2024年3月

株式会社ミスミ  
日本企業体  
ME 事業グループ

## 「温度センサ シース・リード線長さ指定タイプ(熱電対)」 仕様変更のご案内

温度センサ シース・リード線長さ指定タイプ(熱電対) MSFK、MSFJ

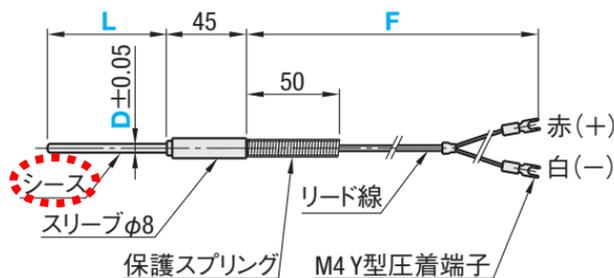
シース部の材質を変更いたします。

**【変更前】**

SUS316

**【変更後】**

SUS316 または SUS316L
